URBANISTIČKI PLAN UREĐENJA DIJELA NASELJA KOŠLJUN

IZVJEŠĆE O JAVNOJ RASPRAVI

Županija: ZADARSKA ŽUPANIJA Općina/Grad: GRAD PAG		
Naziv prostornog plana: URBANISTIČKI PLAN UREĐENJA DIJELA NASELJA KOŠLJUN		
Odluka predstavničkog tijela o izradi plana: Službene novine Grada Paga br. 10/2019, 13/2019.	Odluka predstavničkog tijela o donošenju plana: Službene novine Grada Paga br.	
Javna rasprava (datum objave): „Zadarski list“, 21.7.2021. web stranice Grada Paga, 21.7.2021. web stranice MPUGDI, 26.7.2021.	Javni uvid održan: od 26.7.2021. do 24.8.2021.	
Pečat tijela odgovornog za provođenje javne rasprave:	Odgovorna osoba za provođenje javne rasprave: _____ Marija Radoslović, dipl. iur.	
Suglasnost na plan prema čl. 108. Zakona o prostornom uređenju ("Narodne novine" br. 153/13, 65/17, 114/18, 39/19, 98/19): klasa: _____ ur.broj: _____ datum: _____		
Pravna osoba/tijelo koje je izradilo plan: URBANISTICA d.o.o. Zagreb, Gajeva 2a		
Pečat pravne osobe/tijela koje je izradilo plan: <div style="text-align: center;">  </div>	Odgovorna osoba: <div style="text-align: center;">  </div> _____ Jasminka Pilar-Katavić, dipl.ing.arh.

GRAFIČKI PRILOG br. 1.

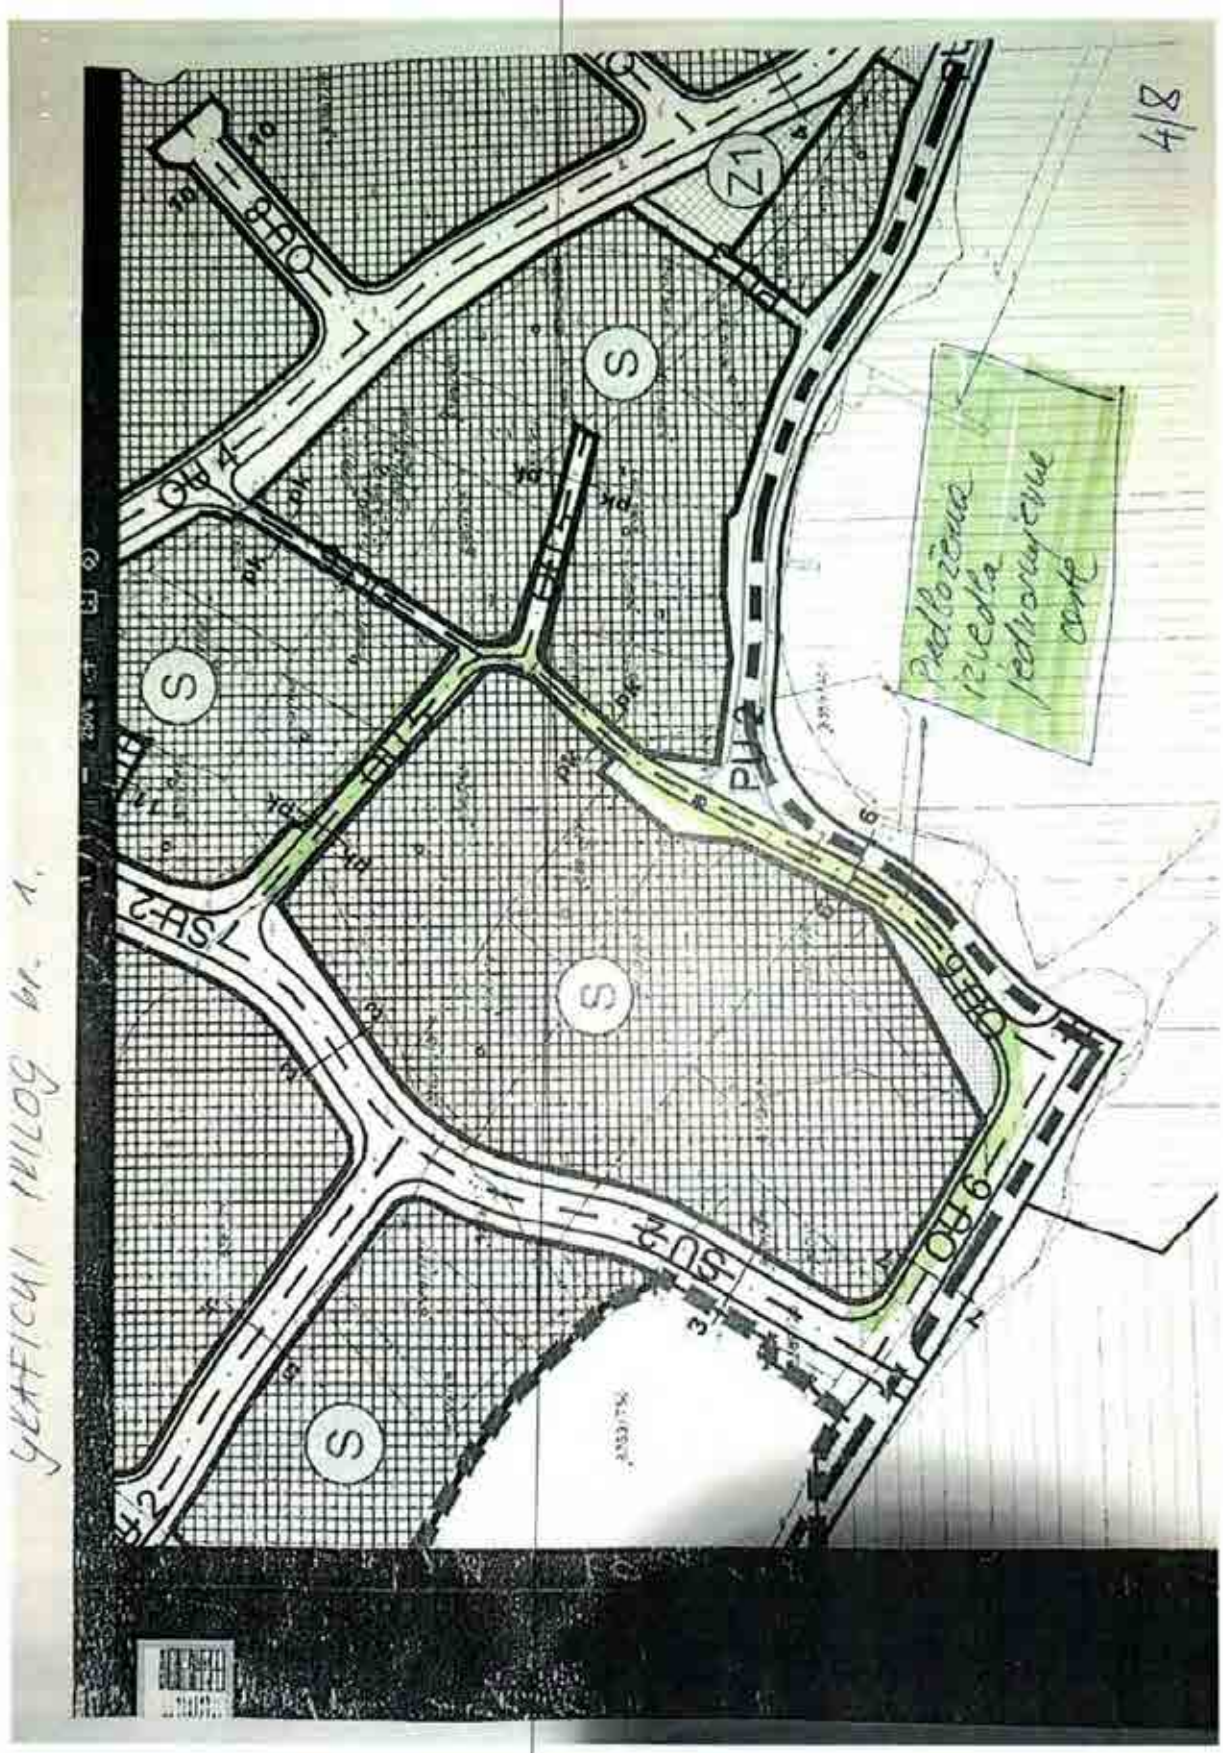
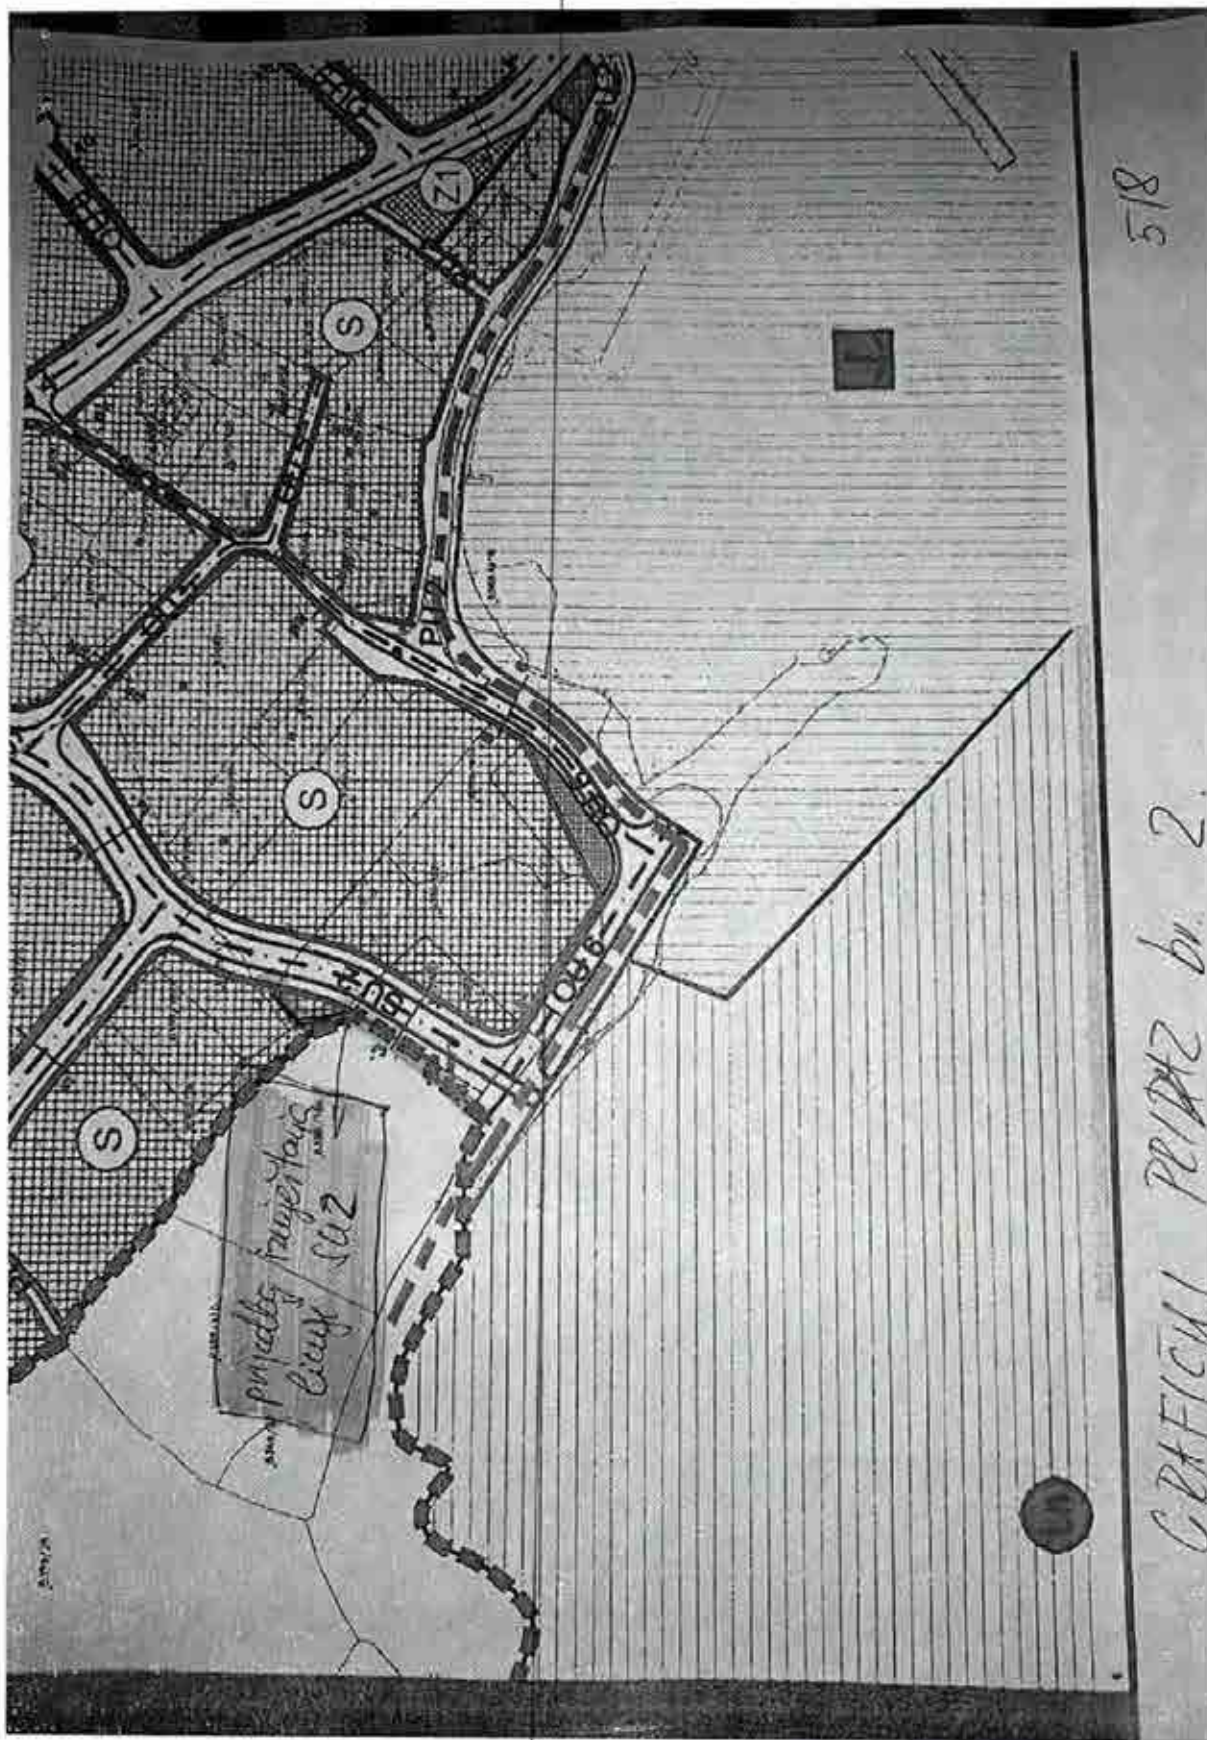
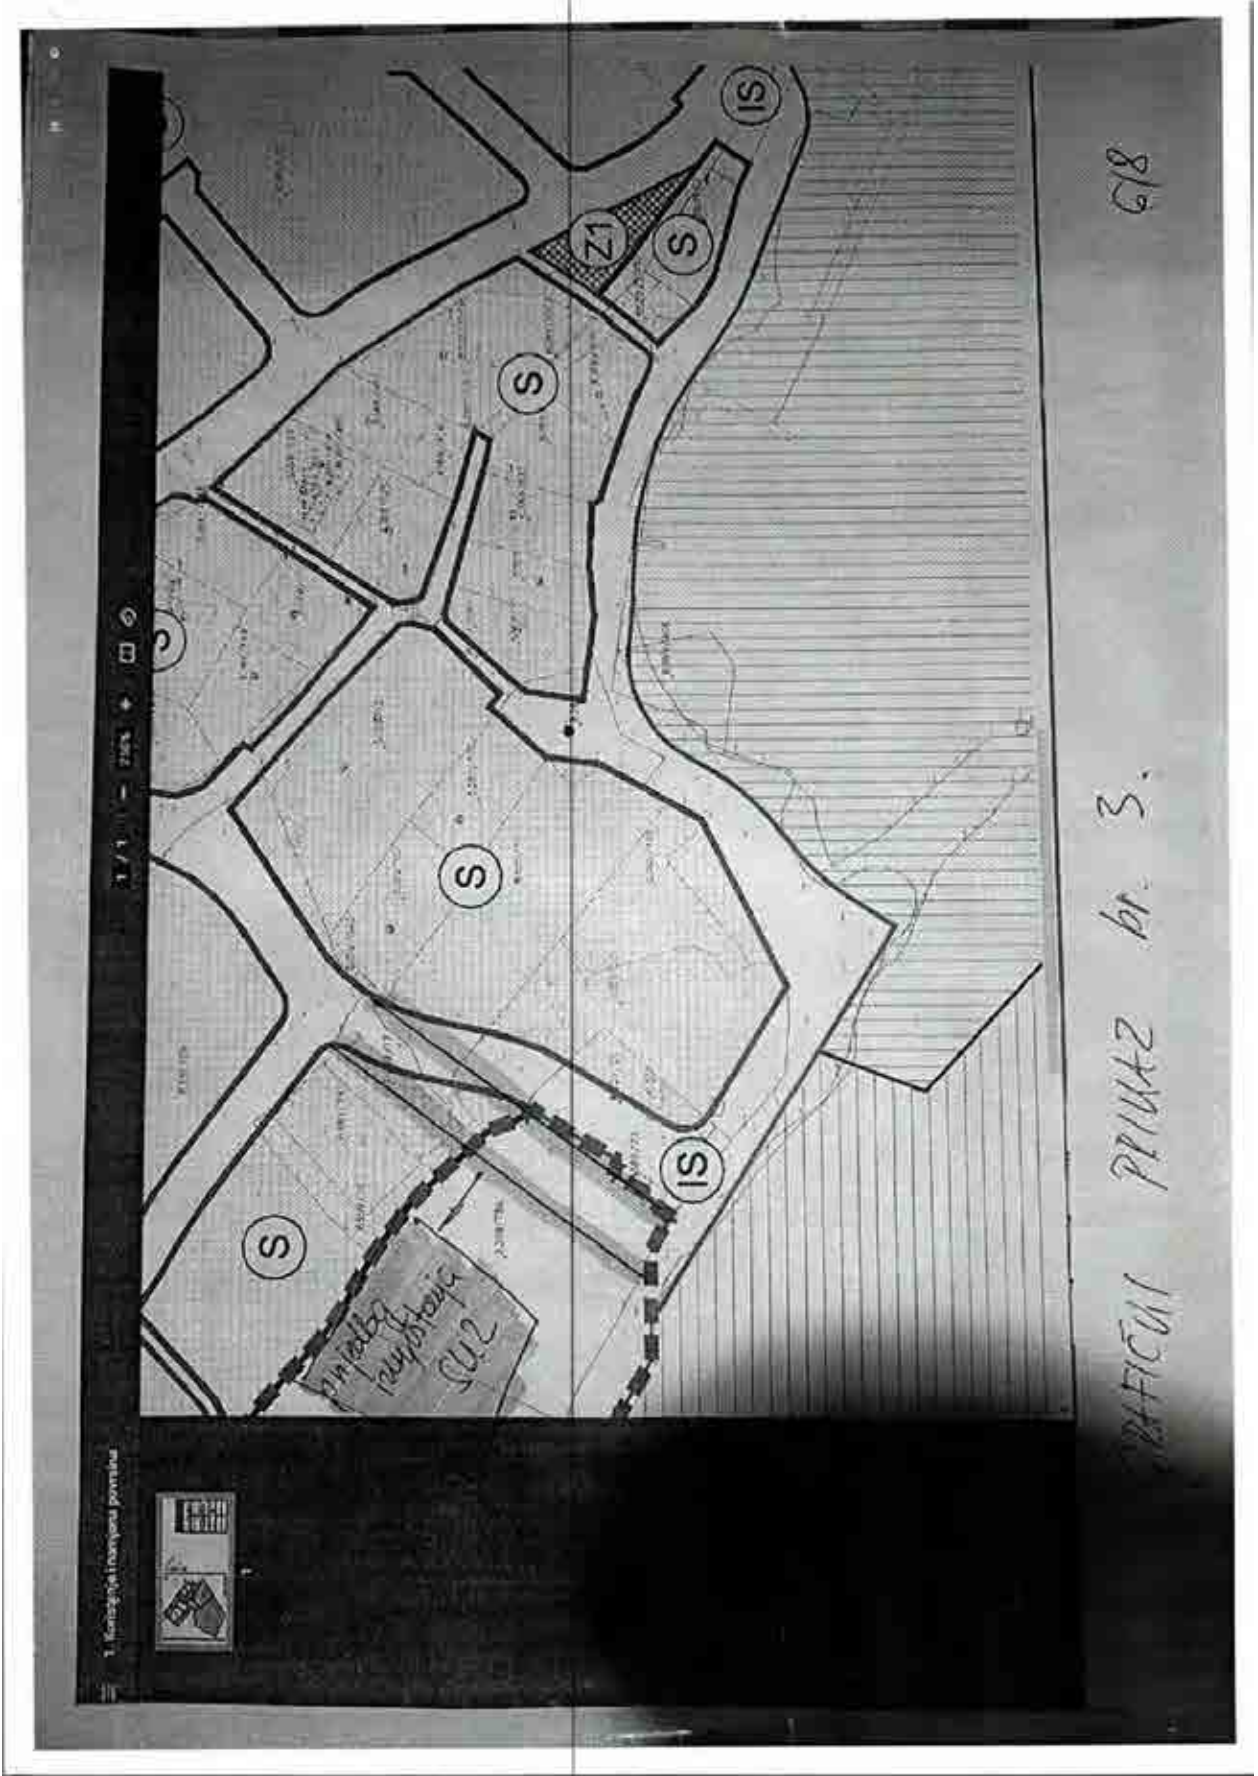
Konačno, **predlažem (prijedlog br. 3.)** izrađivaču da se prometnica SU2 izmjesti prema zapadu na način koji je prikazan u *grafičkom prikazu br. 3. u prilogu.* Navedeno predlažemo iz razloga što je sama svrha prometnice SU2 „sabitati“ budućí promet te omogućavati pristup luci nautičkog turizma

ali i prostoru R3 zone. „Sabirati“ promet koji bi bio usmjeren prema OU6 (jednosmjerna ulica) potencijalno dovodi do prometnog problema.

Također, prometnicu nije moguće u ovom postupku izmjestiti na način predložen u *prijedlogu 3.* jer je za područje sportsko-rekreacijske namjene Prostornim planom uređenja Grada Paga određena obveza izrade urbanističkog plana uređenja te ovim Planom nije moguće zadirati u prometno rješenje predmetne zone.
